柏崎刈羽原子力発電所

6号機原子炉建屋大物搬入建屋建替に伴う 管理区域解除・保全区域変更について

2023年9月11日

東京電力ホールディングス株式会社

今回(6号機)

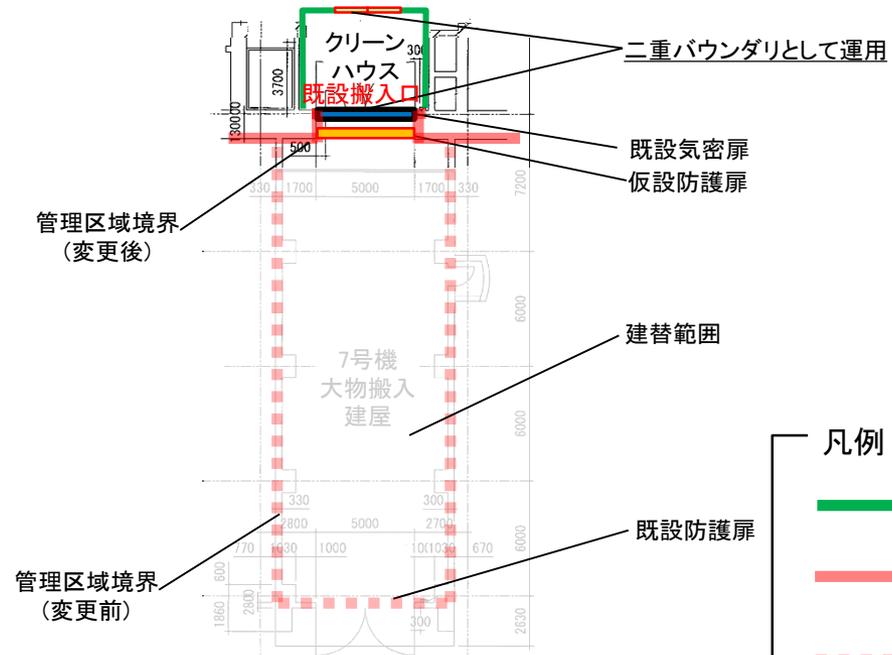
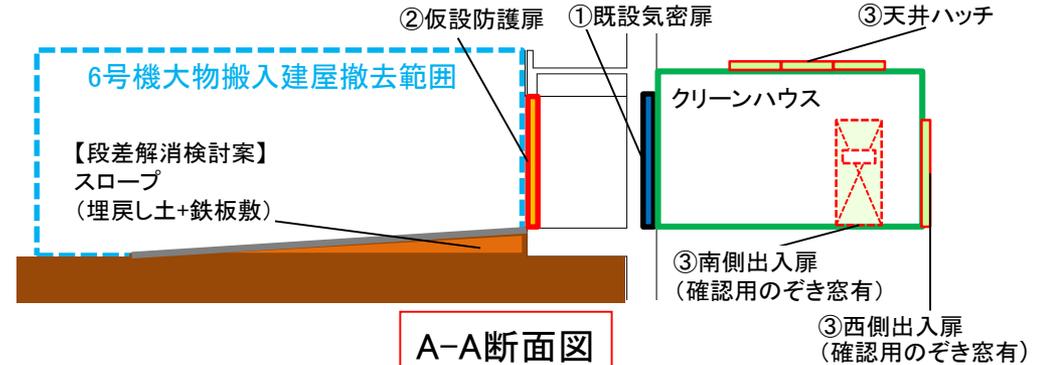
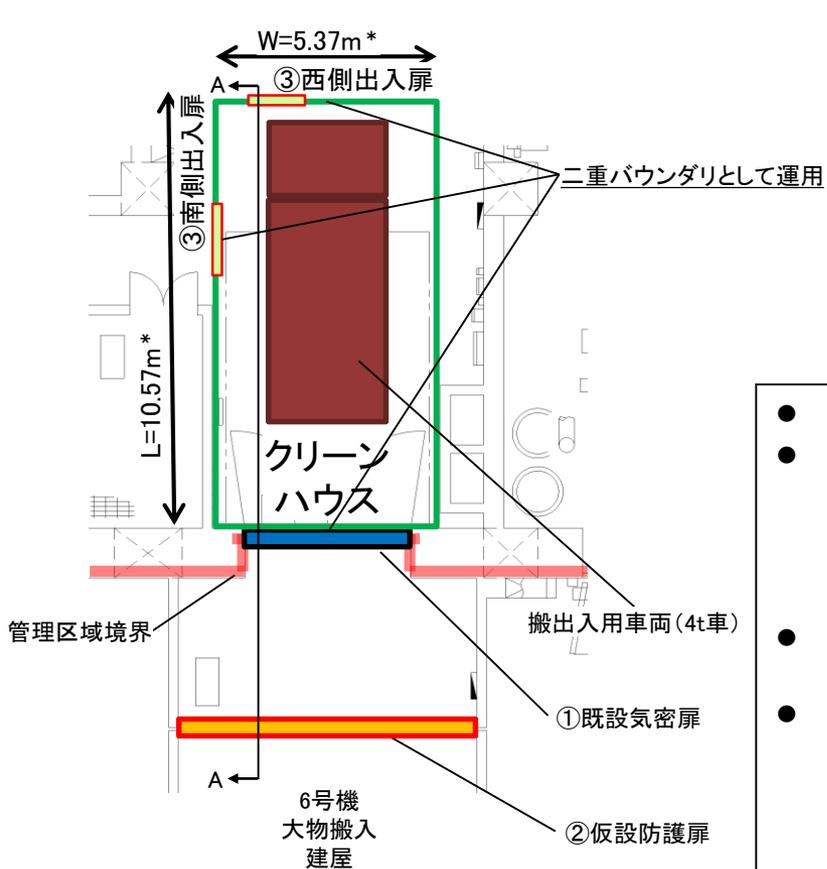
搬出入物品に合わせてクリーンハウスのサイズを変更しているが, 運用方針に違いはない。

クリーンハウス運用イメージ図

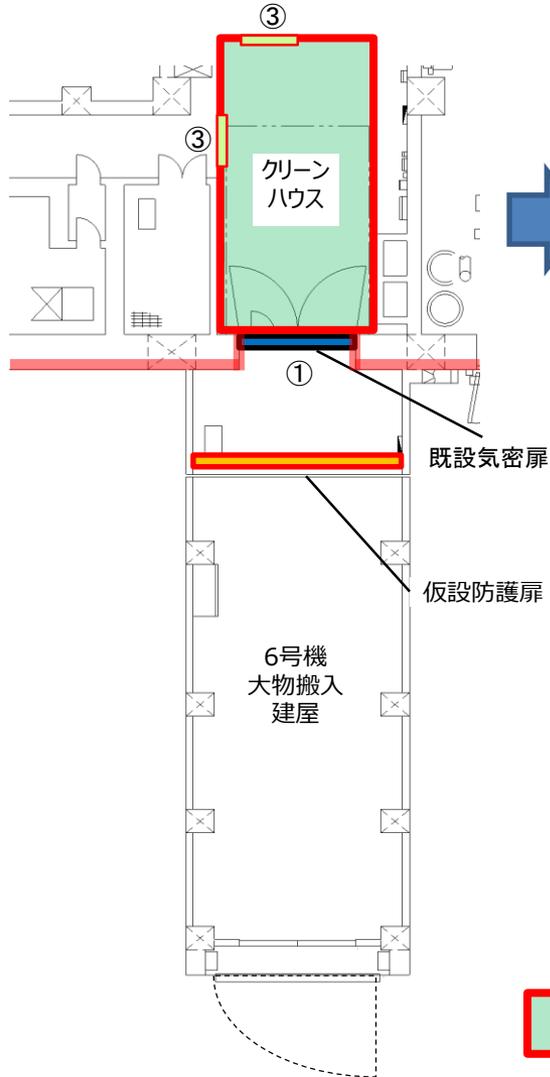
- 大物搬入建屋撤去に伴い物的防護の観点から仮設防護扉を設置予定。
- 気密性能の確認は、クリーンハウス施工後に送風機、風速計、差圧計を用いてハウス内を減圧した状態でのハウス内部への流入量を測定する気密確認試験を行う。試験は①(既設気密扉)が二重バウンダリの場合(既設気密扉を閉鎖した状態)と、②(仮設防護扉)が二重バウンダリの場合(既設気密扉を開放し仮設防護扉を閉鎖した状態)の2パターン実施する。
- 搬出入作業期間中は照射された燃料に係る作業の規制を実施し、保安規定第49条(原子炉建屋)の適合性を確保する。
- 具体的な二重バウンダリの運用について、①と③(南側出入扉、西側出入扉、天井ハッチ)にて二重バウンダリを構成し、①を開放する前に③の閉鎖を確認し、③を開放する前に①の閉鎖を確認する。③の西側出入扉と南側出入扉には密閉されたのぞき窓を設け、搬出入時には始めに③の扉から①及び他の③の閉鎖状態を目視で確認し、開放の前に閉鎖状態の確認を徹底する。
- 二重バウンダリを構成するもののうち、①又は③どちらかの閉鎖状態を確保するための手順書・体制を定め、関係者へ周知し運用を行う。
- 既設大物搬入建屋を解体後、地表面とのレベル差をスロープ等で解消し、仮設防護扉及び既設気密扉を開とし、大型物品の搬出入を行う。

大型車(10t車)搬出入運用時

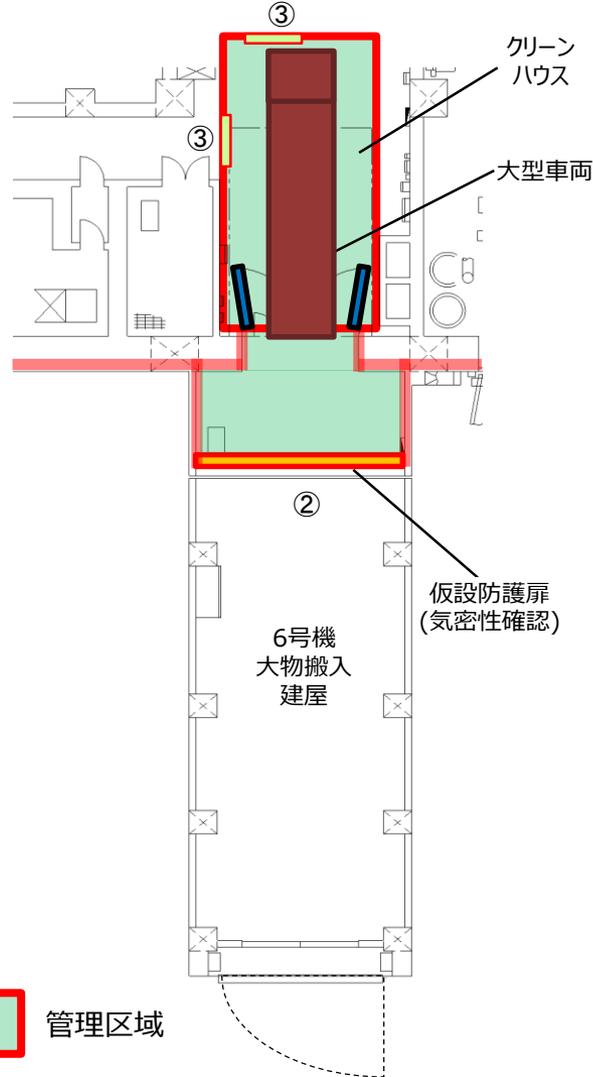
大型車(10t車)にて搬入するケースが生じた場合、仮設防護扉に気密性を持たせ一時的に管理区域を拡張し対応する案を検討中。なお、一時的に管理区域を拡張する場合は、保安規定第93条(管理区域の設定及び解除)に基づき対応する。

大型車搬出入時の二重バウンダリ

- ・②(仮設防護扉)
- ・③(南側出入扉, 西側出入扉, 天井ハッチ)

なお、仮設防護扉を二重バウンダリとする運用は7号機では実施しておらず、6号機にて新たに実施するものである。
